**AVIS RELATIF À LA PROTECTION
CONTRE LES EVENTUELS EFFETS NOCIFS ET NUISANCES
PROVOQUÉS PAR LES RAYONNEMENTS NON IONISANTS
GÉNÉRÉS PAR DES ANTENNES ÉMETTRICES STATIONNAIRES**

Commune : LA ROCHE-EN-ARDENNE - Exploitant : PROXIMUS

Référence exploitant : 84BES_02

Rapport n° 1746 / 2025

Figure 1 : Vue en plan des lieux de séjour et des points de contrôle

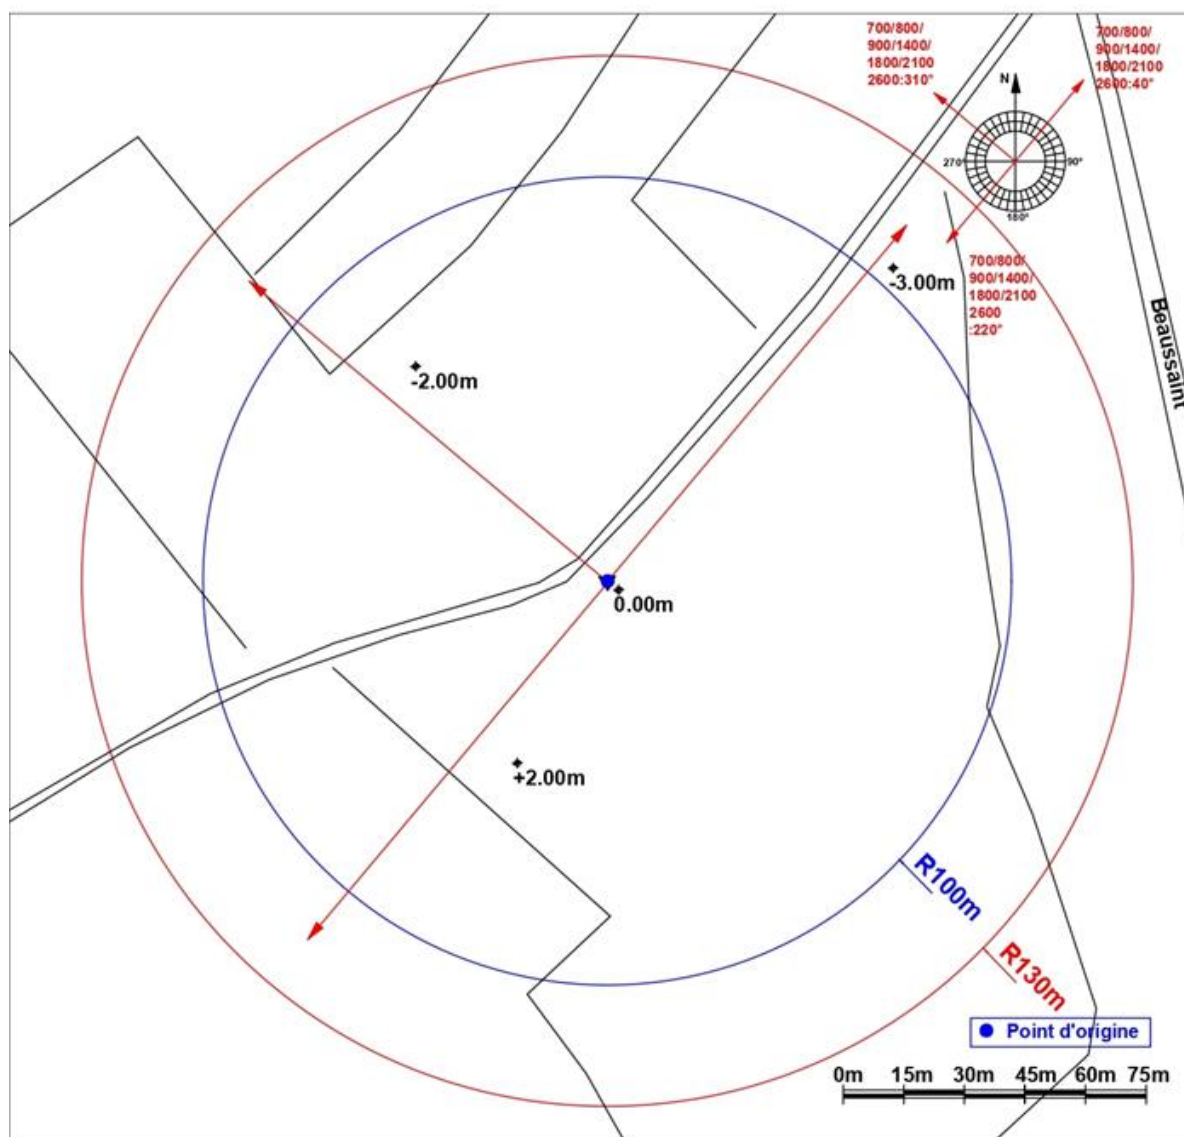
N° point de contrôle	LS	Atténuation (dB)	Indice d'exposition relatif à la limite par installation IE_i
Aucun lieu de séjour ne se trouve dans la zone où la limite d'immission pourrait être atteinte

En ce qui concerne les antennes de l'installation mentionnées dans le tableau 1, la distance maximale à laquelle la limite pourrait être atteinte, à l'extérieur, est égale à 93,8 m. S'il n'y a pas de LS à une distance inférieure, les antennes respectent forcément la limite d'immission.

Dans le cas des LS situés à l'intérieur des bâtiments, une atténuation d'obstacle est prise en compte et il en résulte que la distance maximale à laquelle la limite pourrait être atteinte se réduit à 66,6 m.
